Modulo per la presentazione delle osservazioni per i piani/programmi/progetti sottoposti a procedimenti di valutazione ambientale di competenza statale

ID: Codice procedura (ID_VIP/ID_MATTM):10844

Impianto per la produzione di energia elettrica da fonte eolica, costituito da 6 aerogeneratori della potenza complessiva di 37,2 MW, un sistema di accumulo da 25 MW e relative opere connesse in località "Rempillo" nel comune di Pitigliano (GR).

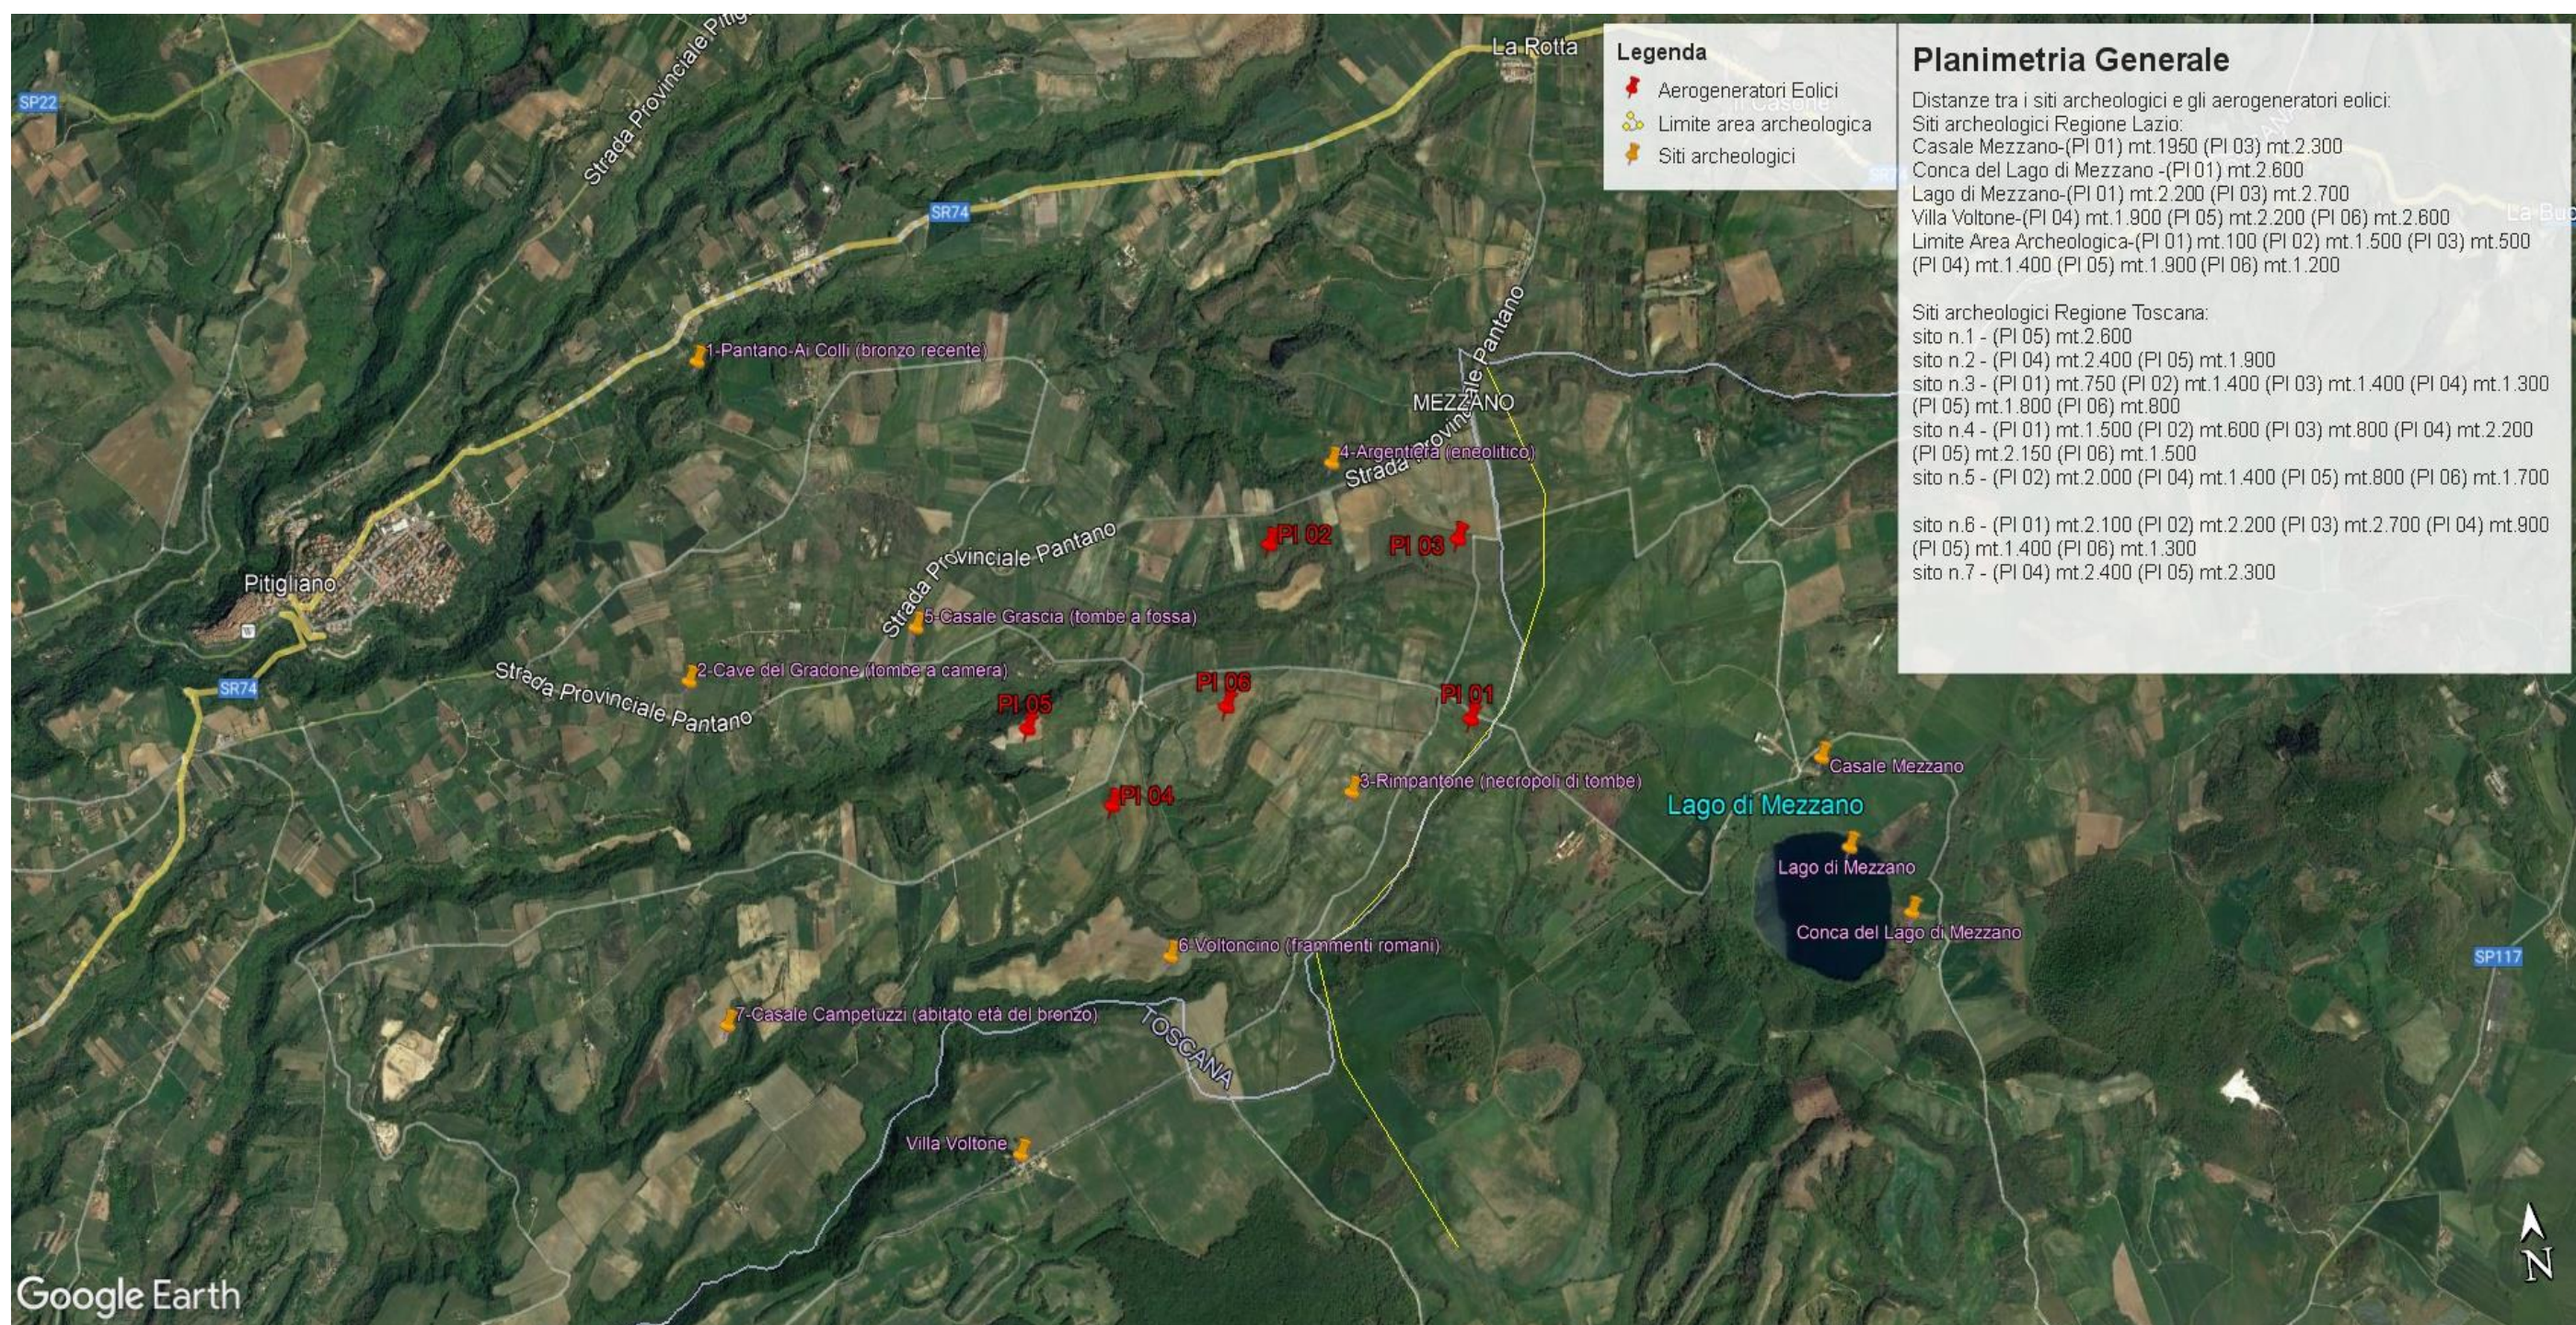
Inoltre, la zona in cui insisterebbe l'impianto eolico industriale Rempillo è compresa nelle fasce di rispetto di 3 km di diversi beni archeologici tutelati dalla parte II del Codice dei Beni Culturali (vedi Allegato, immagine n. 3). Inoltre le pale P04 e P05 ricadono all'interno di un'area archeologica che la Proponente vorrebbe cancellare per il semplice fatto che non è riportata nel documento regionale ma nel documento provinciale come meglio dettagliato nell'Osservazione n. 5. Alla luce di quanto documentato appare chiaro quindi che la collocazione dell'impianto non ha tenuto conto alcuno dei vincoli dell'area nella quale è stato progettato e l'inserimento dell'impianto eolico nel paesaggio e sul territorio non è corretto (Allegato IV delle Linee guida nazionali di cui al D.M dello Sviluppo economico del 10.09.2010).

Immagine n. 4 Situazione di saturazione da impianti FER nella provincia di Viterbo. Non sono riportati gli impianti fotovoltaici e agrivoltaici che hanno inciso per buona parte nel cumulo di impianti FER per superare già nel 2023 gli obiettivi del PNIEC assegnati alla Regione Lazio per il 20230.

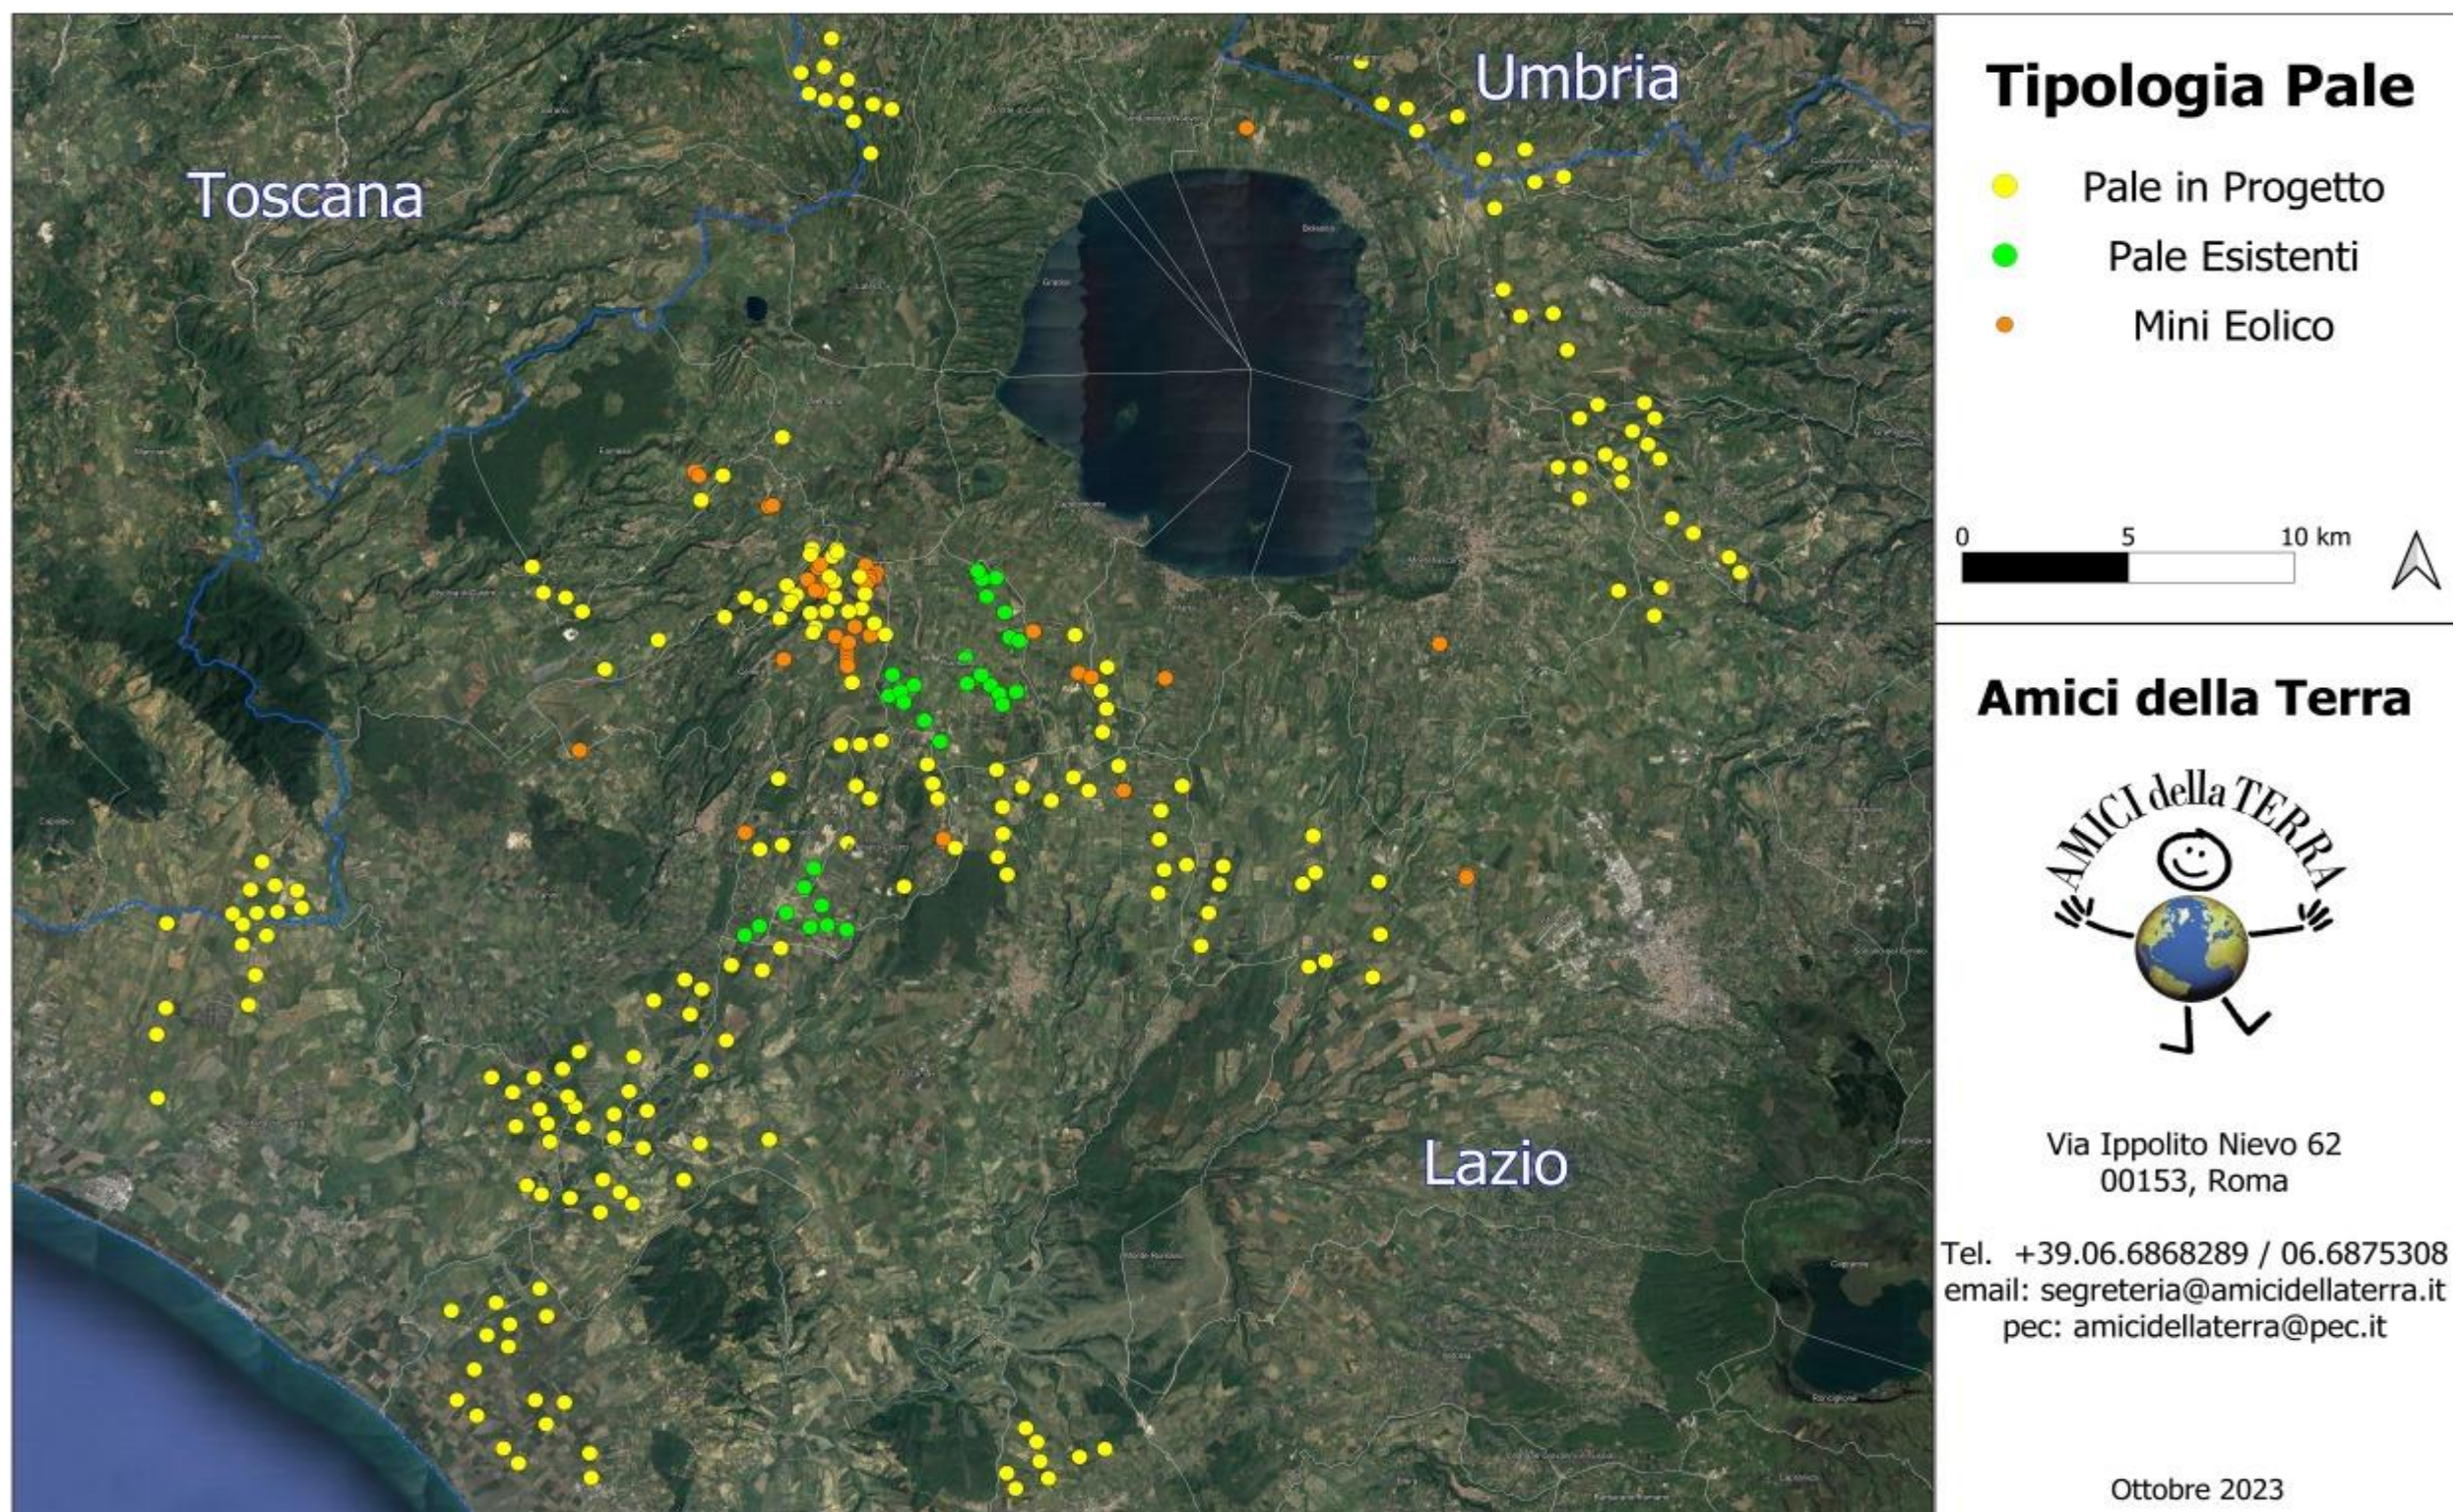
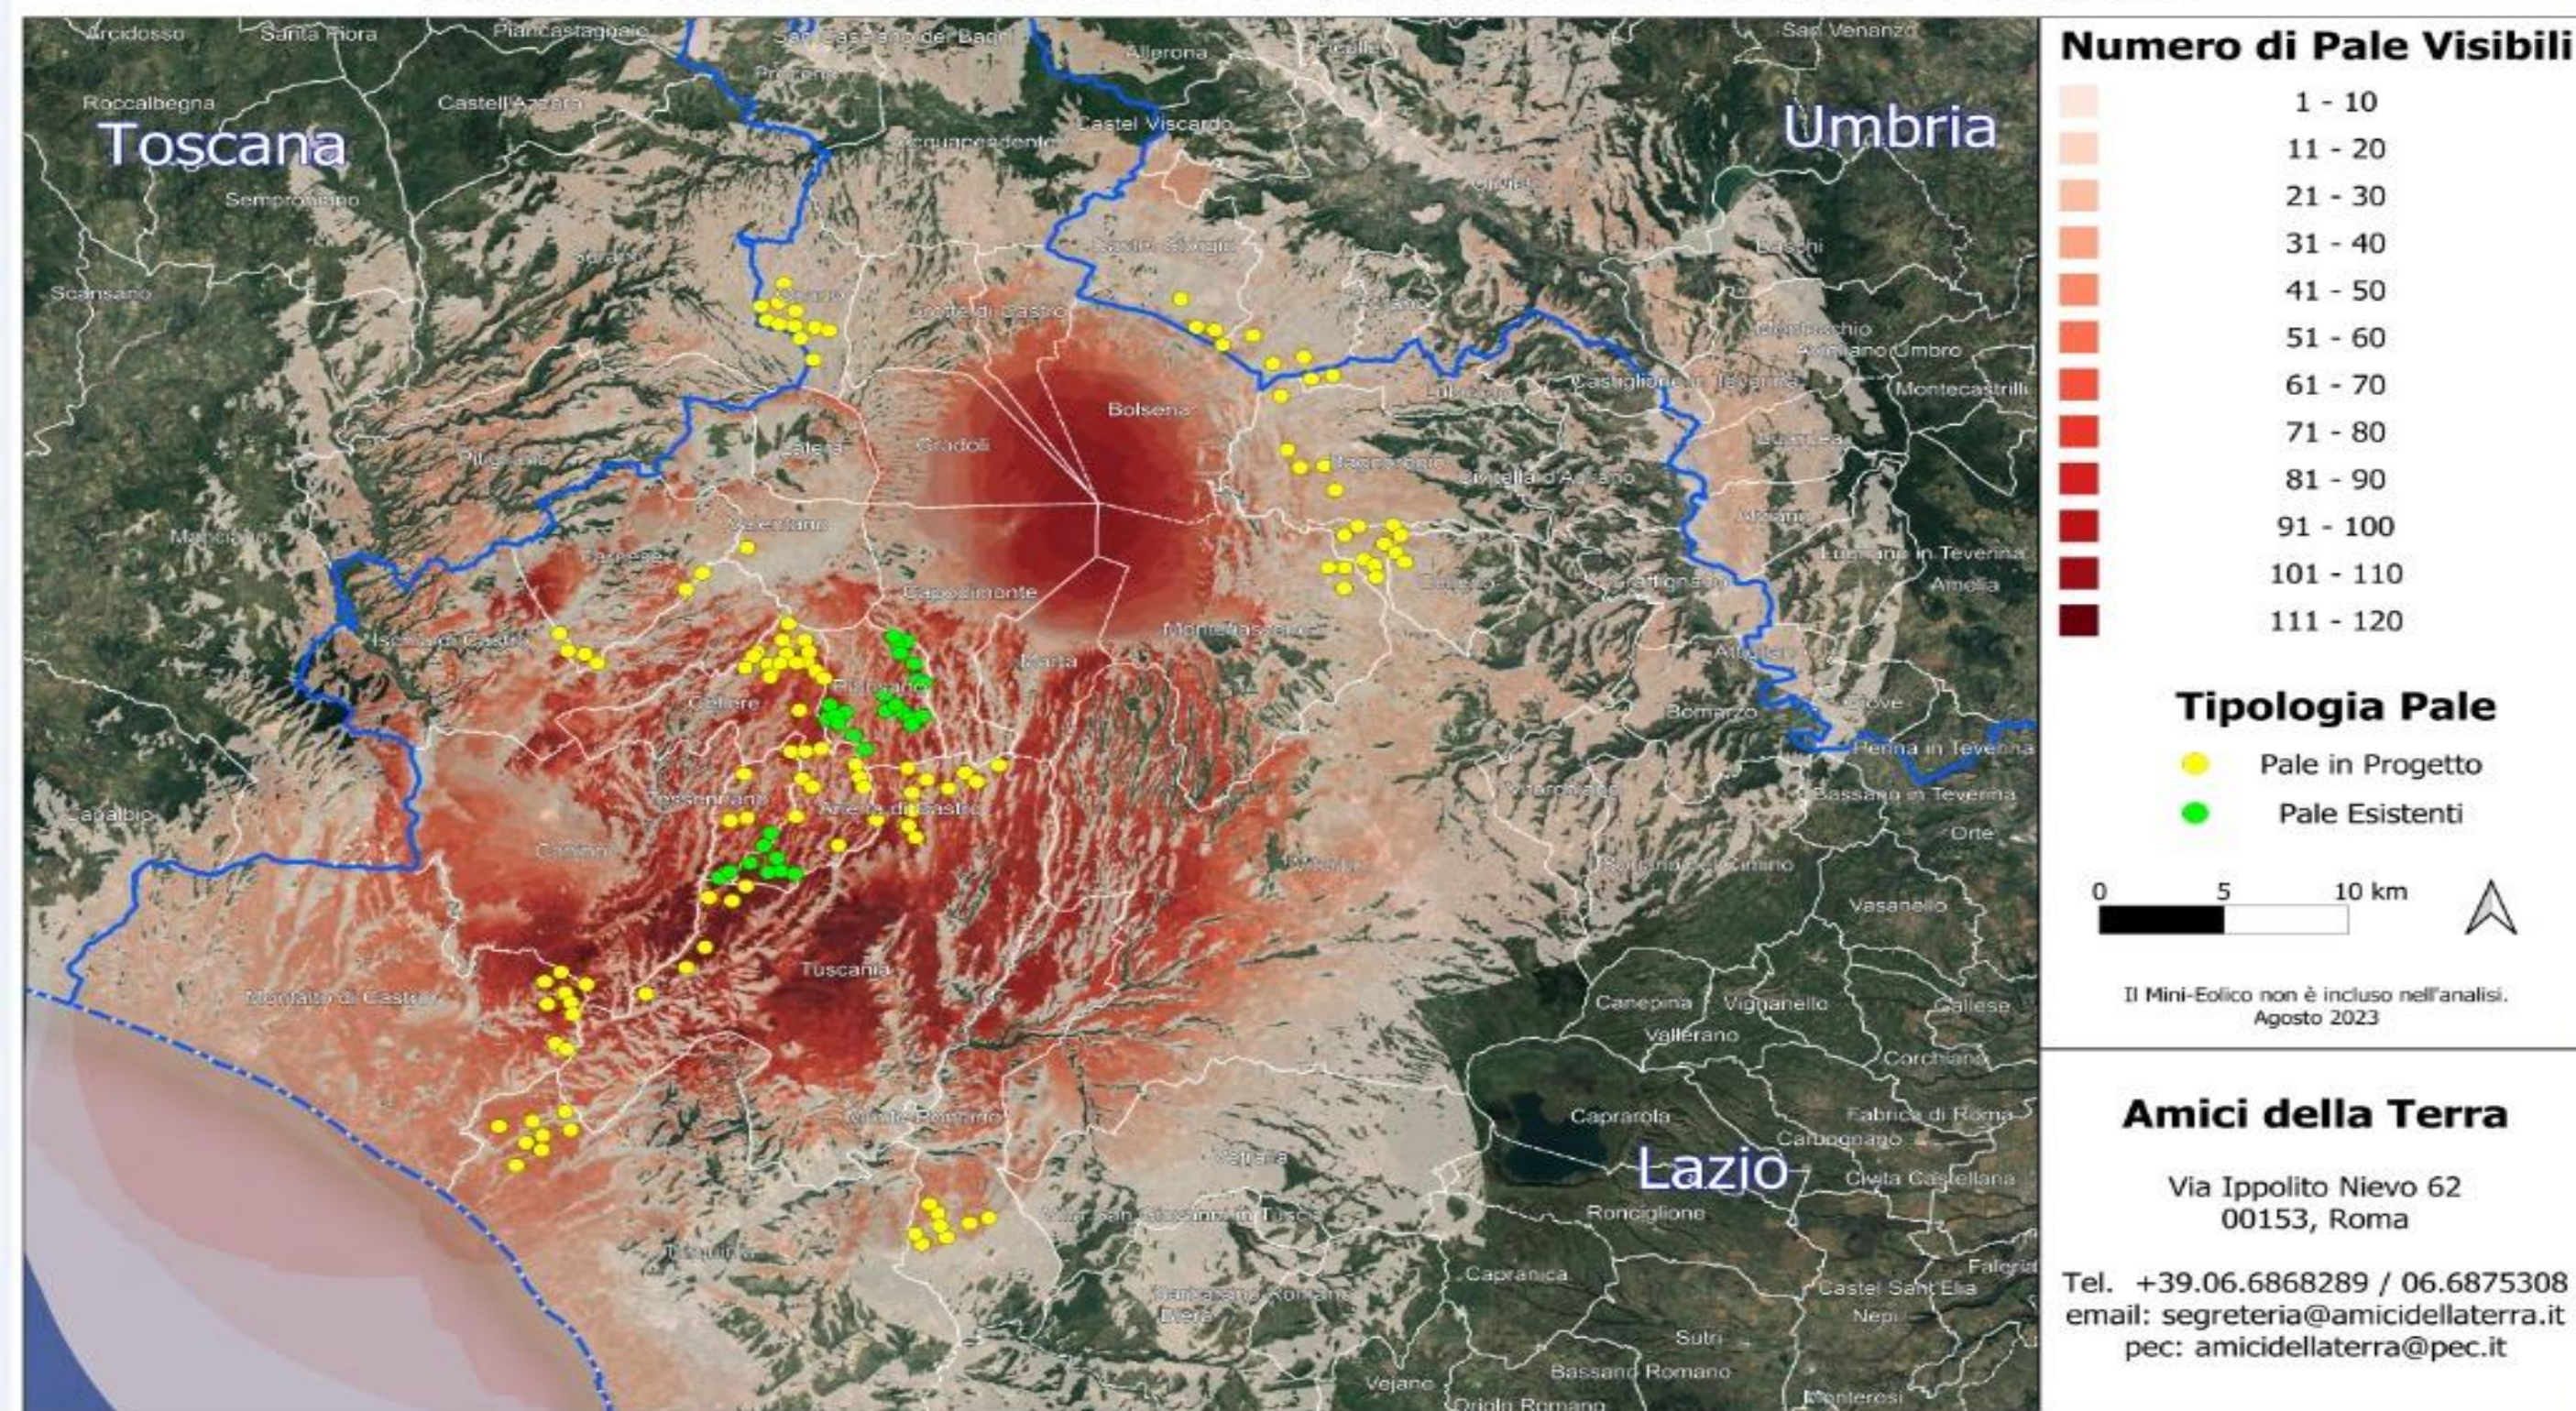
nn. 1 e 2 e crea anche degli impatti negativi anche sui beni naturalistici come verrà dettagliato nell'Osservazione n. 4. Inoltre andrebbe a sommarsi al già enorme cumulo di impianti eolici e fotovoltaici e geotermici che già creano una elevata criticità ambientale nella provincia di Viterbo e interferiscono anche con il territorio toscano come si può vedere dalle immagini nn. 4 e 5 dell'Allegato n. 1.
